Modulo per la presentazione delle osservazioni per i piani/programmi/progetti sottoposti a procedimenti di valutazione ambientale di competenza statale

Valutazione di Impatto Ambientale (VIA) – art.24 co.3 D.Lgs.152/2006 e s.m.i.

ID: Codice procedura (ID_VIP/ID_MATTM): 12691

“Progetto di un impianto eolico denominato “Pitigliano” ubicato nei comuni di Pitigliano (GR) e Sorano (GR) costituito da 20 (venti) aerogeneratori di potenza nominale 7,0 MW per un totale di 140,0 MW con relative opere connesse ed infrastrutture indispensabili”

Immagine 1. Vincoli ex art. 136 del CBC dal PIT della Regione Toscana e zona approssimativa dove è progettato l'impianto industriale.

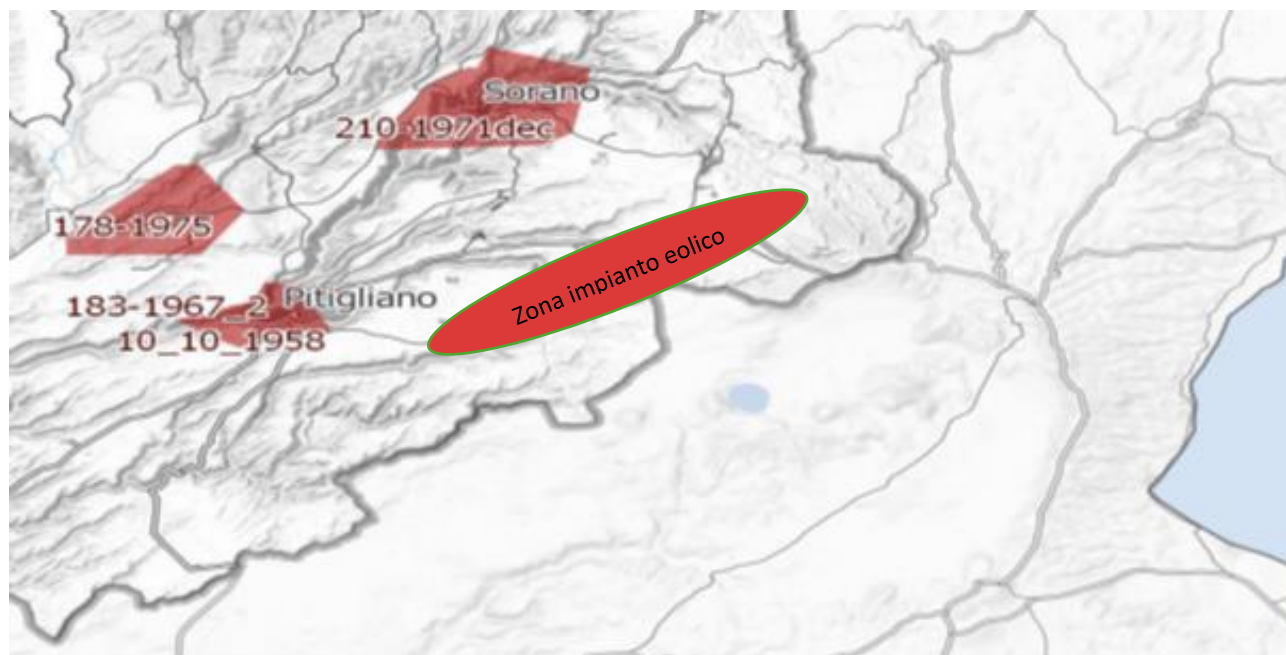
Al contrario si evidenzia che l'impianto eolico industriale citato non solo ricadrebbe con tutti e 20 gli aerogeneratori all'interno delle fasce di rispetto di 3 km di due vincoli paesaggistici di notevole interesse pubblico esistenti nella Regione Lazio e con una parte di essi nel vincolo paesaggistico del Centro abitato di Sorano (GR) quindi in aree non idonee all'installazione di impianti di energia rinnovabile. Addirittura, alcuni aerogeneratori sarebbero ubicati a poche centinaia di metri dai perimetri dei due vincoli paesaggistici laziali ex art 136 del CBC.

Inoltre, come sostiene la Proponente parte dell'impianto si verrebbe a trovare a 3,5 km dal centro abitato di Sorano. Infatti, tre degli aerogeneratori WTG 08, 09, 10 sono addirittura all'interno delle fasce di rispetto dei 3 km del suo vincolo paesaggistico di notevole interesse pubblico ex art 136 del CBC. Si evidenzia che così si crea

un'ulteriore incompatibilità con la tutela del Paesaggio.

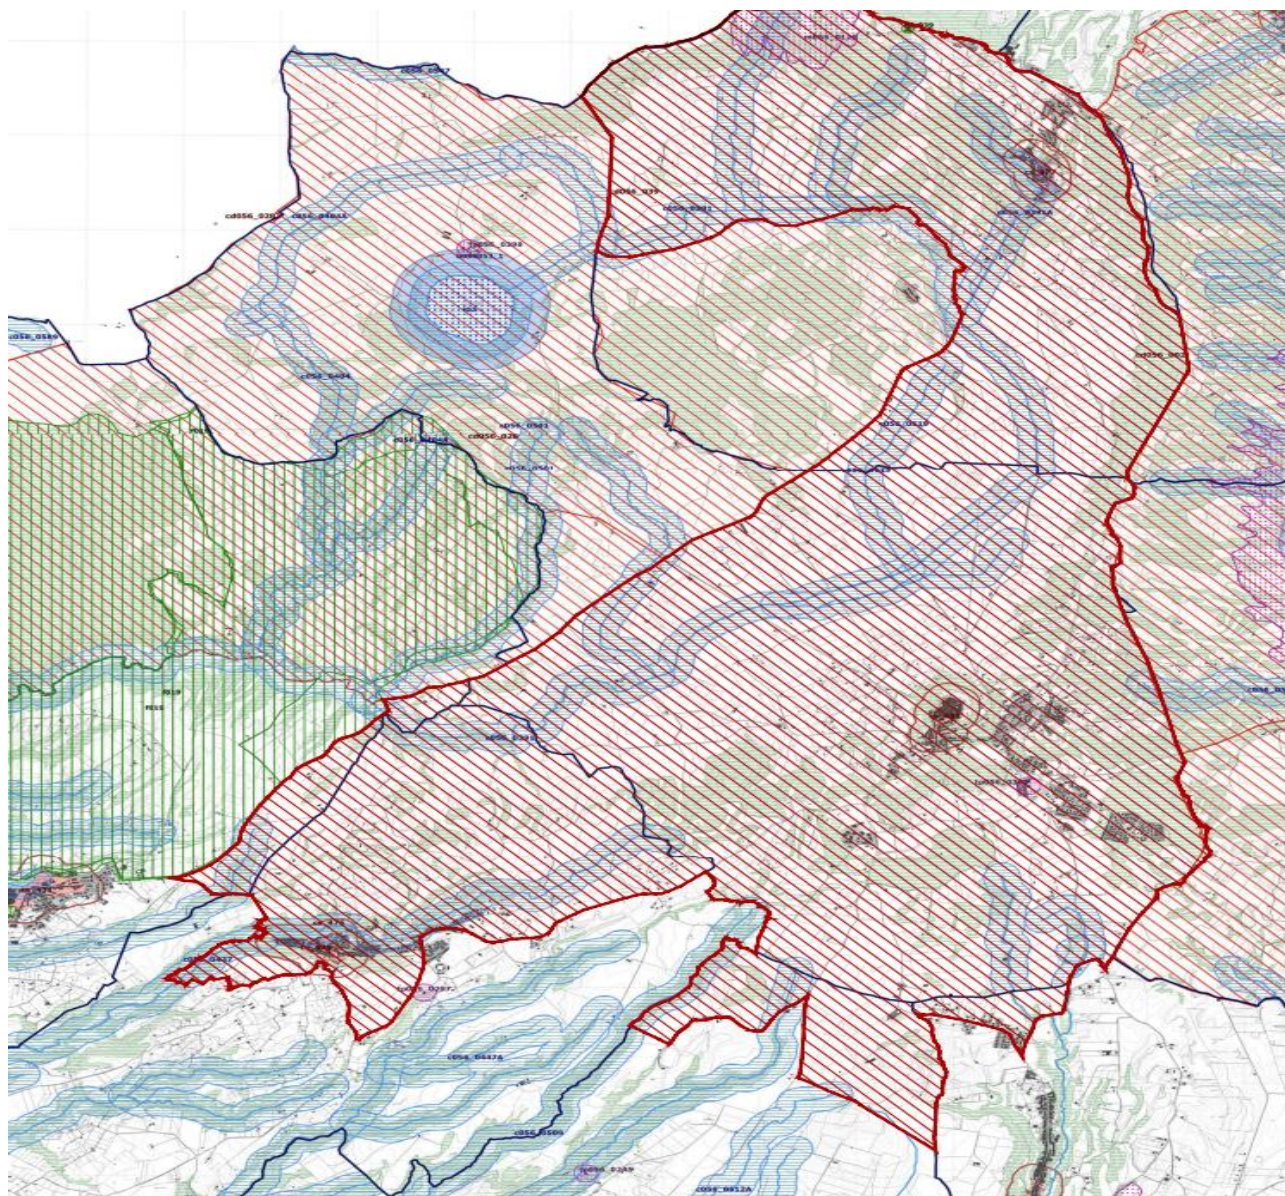
Come è illustrato nell'immagine si ribadisce che l'impianto industriale "Pitigliano" ricade completamente all'interno delle fasce di rispetto dei due vincoli di notevole

interesse pubblico e lambisce quelle di un terzo vincolo e quindi come affermato dal Consiglio di Stato nelle sentenze citate, l'impianto è insediato in area non idonea ai sensi dell'art. 20 comma 8 lettera c quater del D.Lgs. n. 199/2021 e ss.mm.ii al contrario di quanto sostiene la proponente.

Immagine 3. Cumulo di una parte di impianti eolici, fotovoltaici e geotermici industriali in progettazione ed esistenti intorno all’eolico industriale “Pitigliano”.

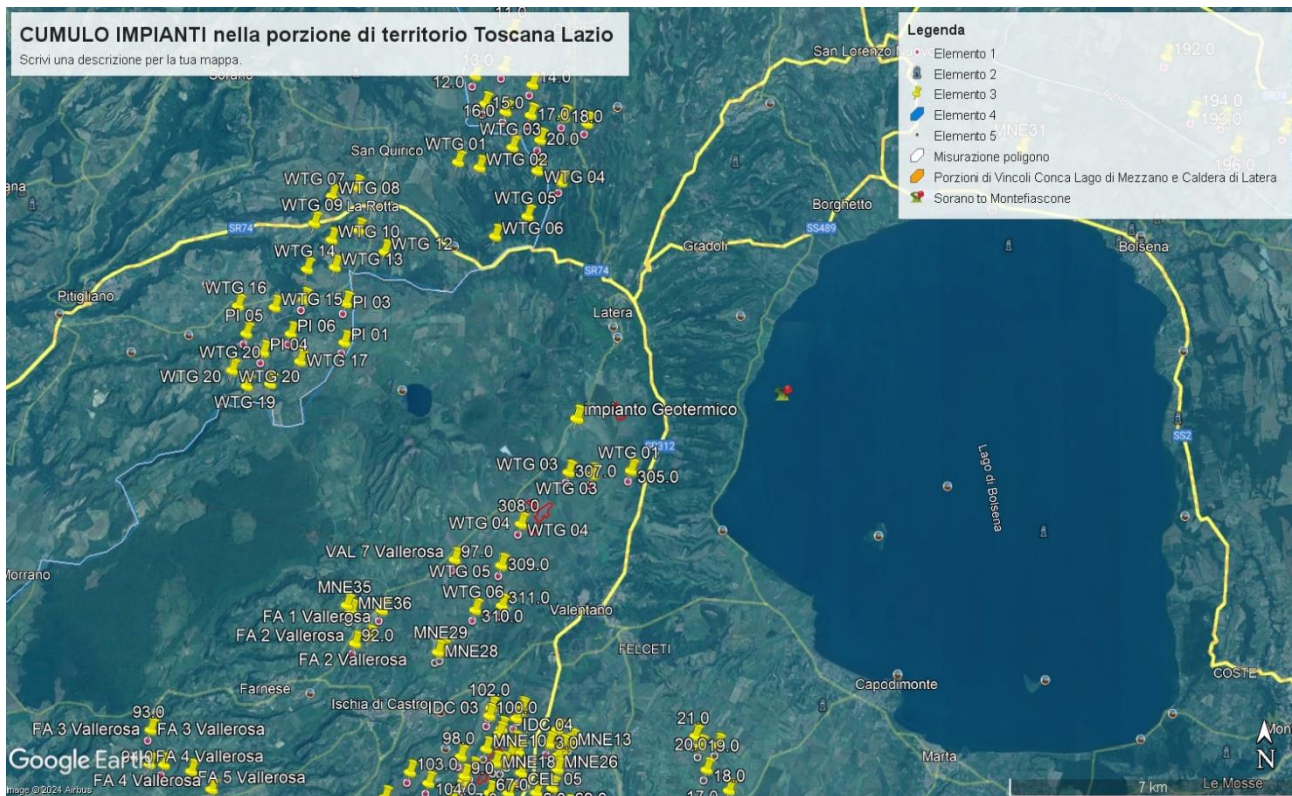
Beni Culturali “*Ambito paesaggistico, geologico e geomorfologico dell’orlo della caldera di Latera ...*” Non vengono nemmeno citati gli impianti eolici in progetto al MASE, il “Rempillo” (6 aerogeneratori) e un altro in verifica amministrativa di 14 aerogeneratori e 72, 6 MW. Ad oggi nei territori di Pitigliano, Sorano e in quello limitrofo potenzialmente potrebbero essere insediati 40 aerogeneratori alti 200 metri e larghi 170. Ma la proponente non cita neanche altri impianti che creerebbero il cumulo e quindi maggiore impatto. Infatti, sul territorio della “Città del Tufo” (Sorano e Pitigliano) impatterebbero anche l’impianto eolico “Montarzo” di Onano con 13 aerogeneratori con le dimensioni ricordate, l’altro eolico industriale nel territorio di Valentano con sette aerogeneratori (stesse dimensioni), gli impianti di Farnese con un minieolico di 3 Torri alte 60 metri già installate in località Poggio del Crognolo e l’impianto eolico industriale “Vallerosa” (7 aerogeneratori alti 200 metri e larghi 158 metri) in procedura VIA presso la Regione Lazio. Inoltre, altri impianti del minieolico già presenti a Valentano, Cellere e Piansano e due progetti eolici industriali con le stesse dimensioni (200 m x 170 m) nel Comune di Ischia di Castro. La valutazione del cumulo non prende neanche in considerazione gli impianti industriali di fotovoltaico e agrivoltaico in progetto a Farnese, Valentano, Ischia di Castro, Cellere. L’impianto geotermico in procedura Via al MASE, progettato nella Caldera di Latera. Quindi è stata effettuata una valutazione del potenziale impatto cumulativo non veritiera a dispetto di quanto affermato dalla proponente che sostiene di aver preso in considerazione uno spazio di 10 km intorno al suo impianto per gli impatti che si creerebbero.

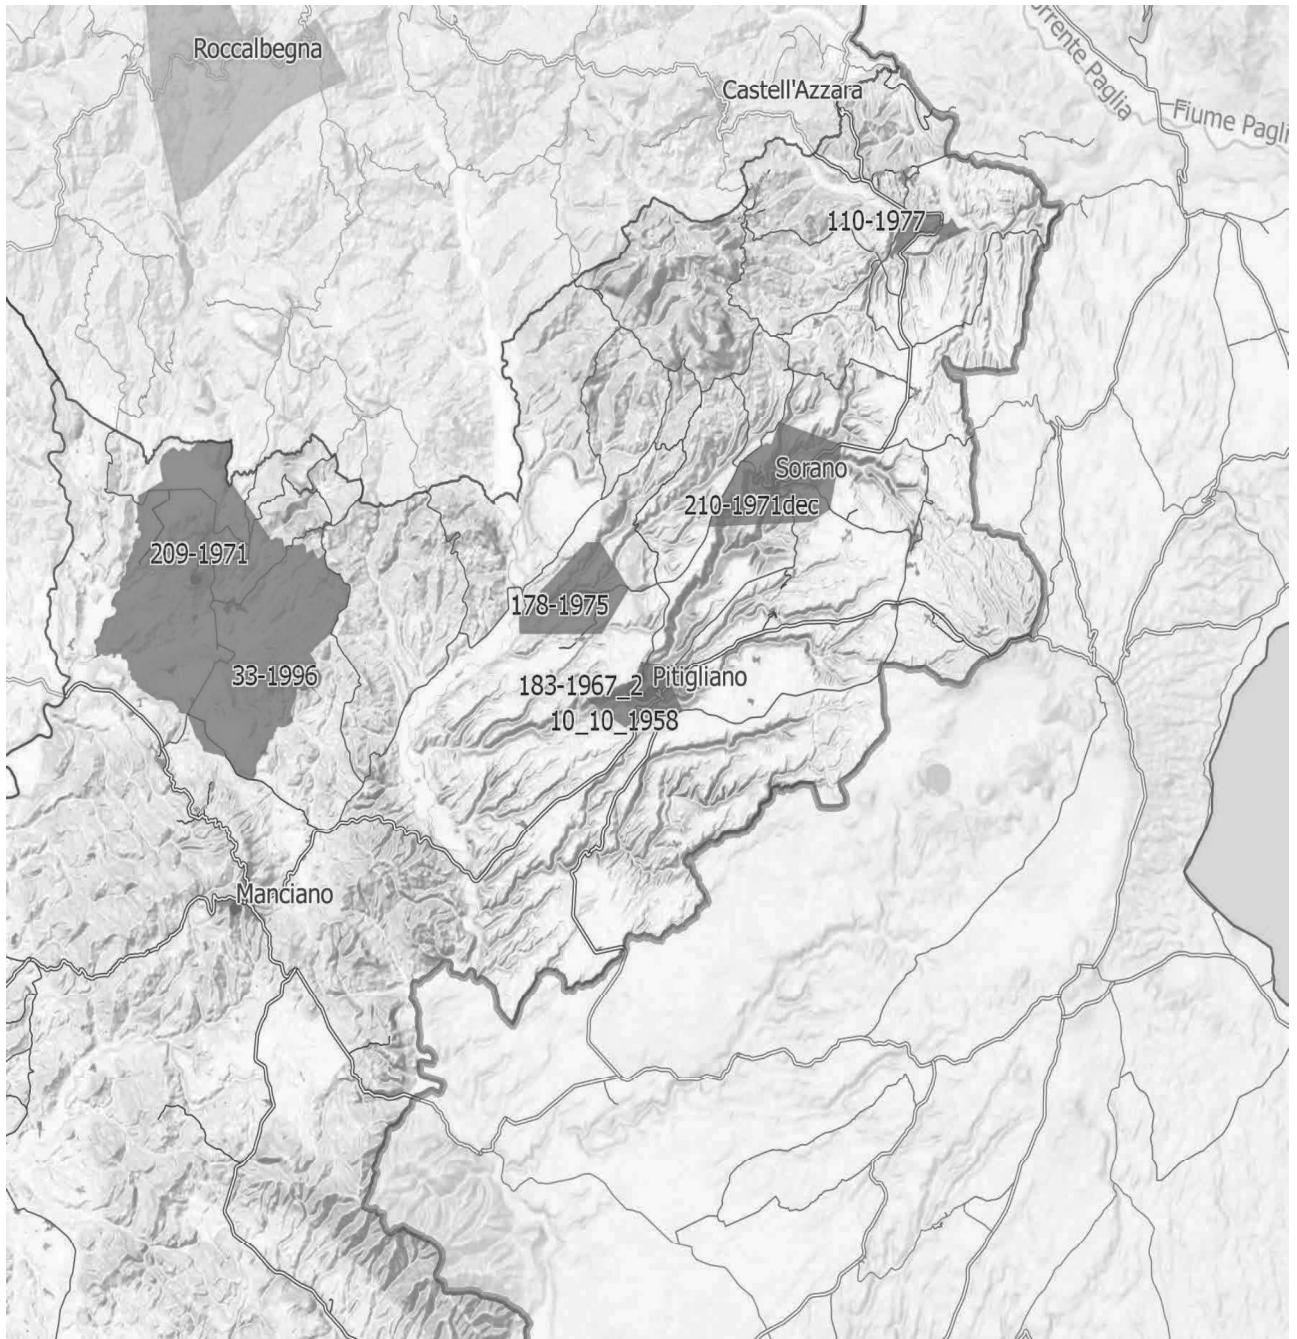
IMMAGINE n. 4 Si evidenzia che i tre aerogeneratori WTG 07, WTG 08 e WTG 09 impattano con il vincolo paesaggistico di notevole interesse pubblico del Centro Storico di Sorano. Il WTG 07 si troverebbe a 2828 m, WTG 08 2504 e WTG 09 2990. Il cavidotto dell'impianto invece impatta in buona parte del Vincolo paesaggistico ex art. 136 del CBC del Centro Storico di Pitigliano.

IMMAGINE n 5. Mappa eolici elaborata dall'Associazione Amici della Terra. La mappa evidenzia il cumulo degli impianti tra Lazio e Toscana.

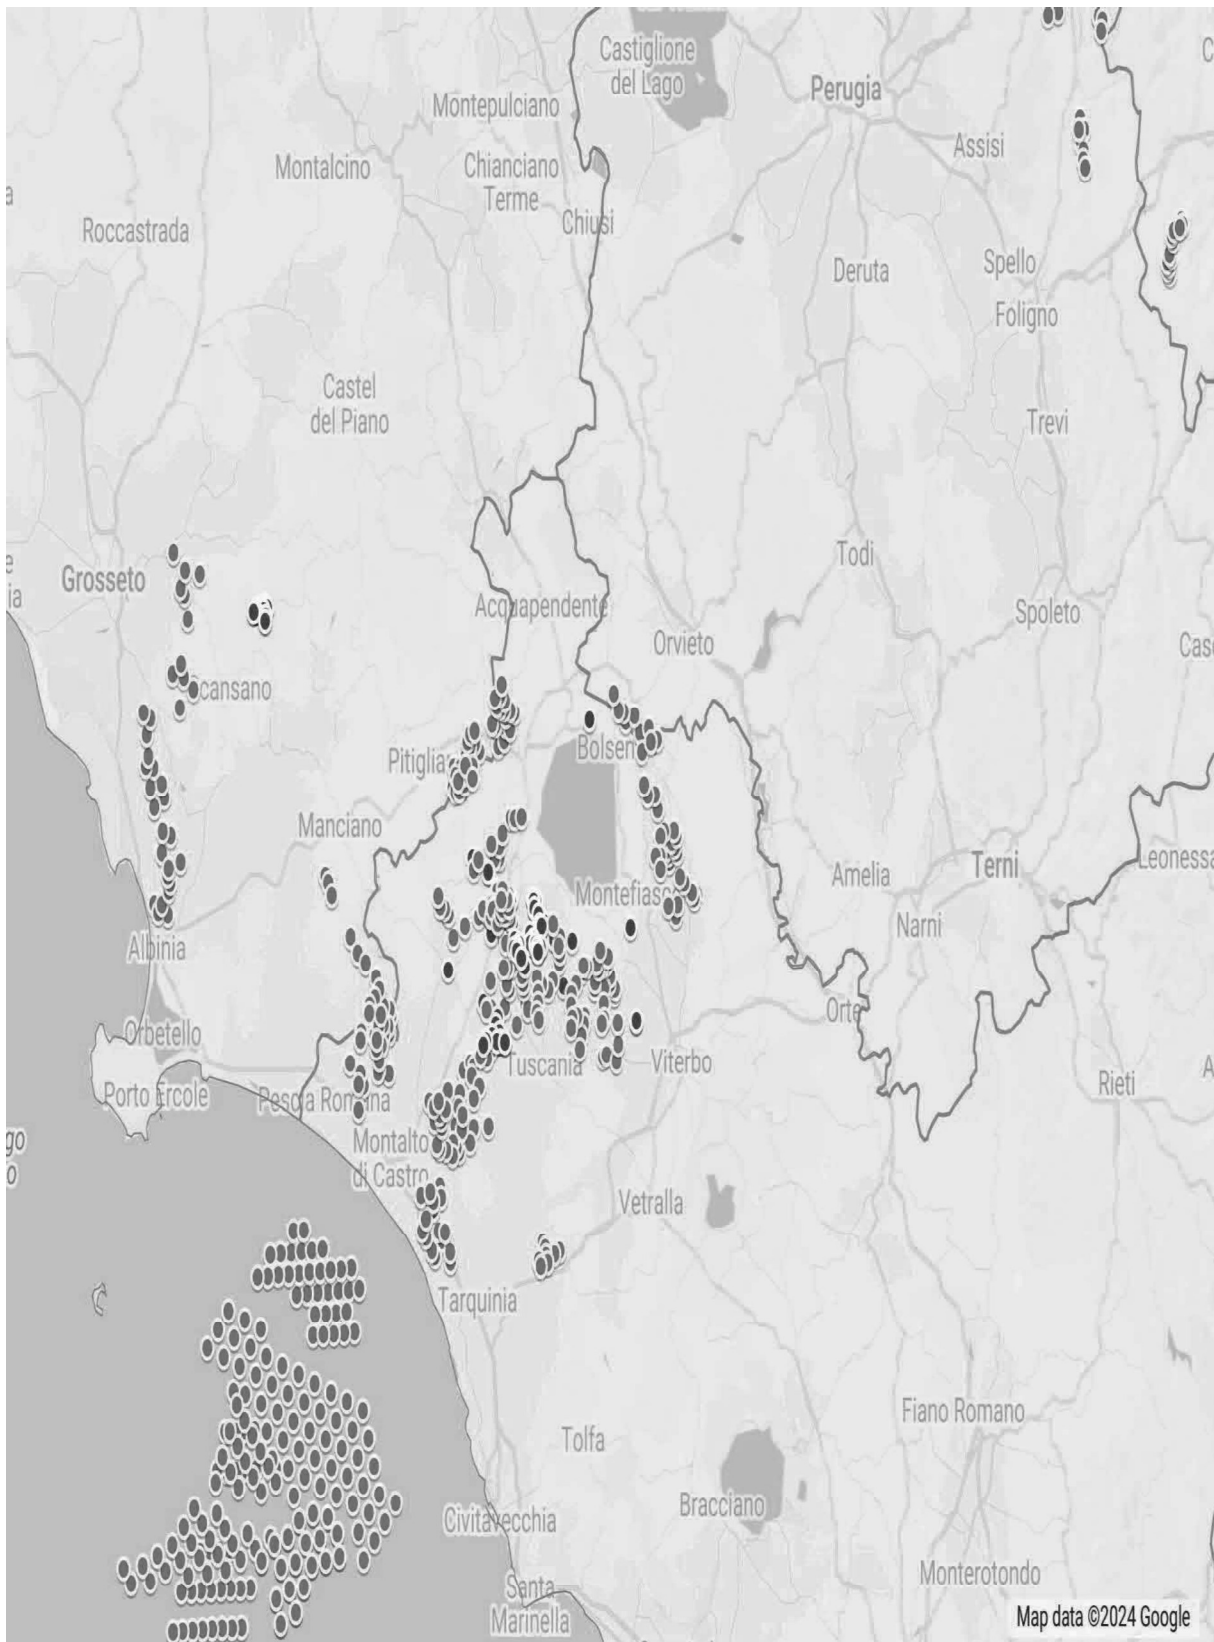
Riguardo al cumulo degli impianti FER, le mappe prodotte dalla proponente riguardano, come già evidenziato, soltanto una parte molto piccola degli impianti FER dell'area intermedia e vasta e in particolare di quelli eolici che contribuiscono a creare un notevole cumulo e la saturazione del territorio tosco laziale. Riguardo al cumulo dei soli impianti eolici si riporta la mappa dell'intervisibilità degli impianti eolici elaborata dall'Associazione nazionale “Amici della Terra”.

Se agli impianti eolici rappresentati qui sopra che non comprendono sia l'impianto eolico Pitigliano e le altre 14 pale del progetto eolico in verifica amministrativa sempre nel territorio di Pitigliano si aggiungono i migliaia di ettari (7000 fin'ora) di territorio occupato dagli impianti fotovoltaici e agrivoltaici e dalle altre tipologie appare chiaro il numero spropositato degli impianti FER nella bassa toscana e nella Tuscia.
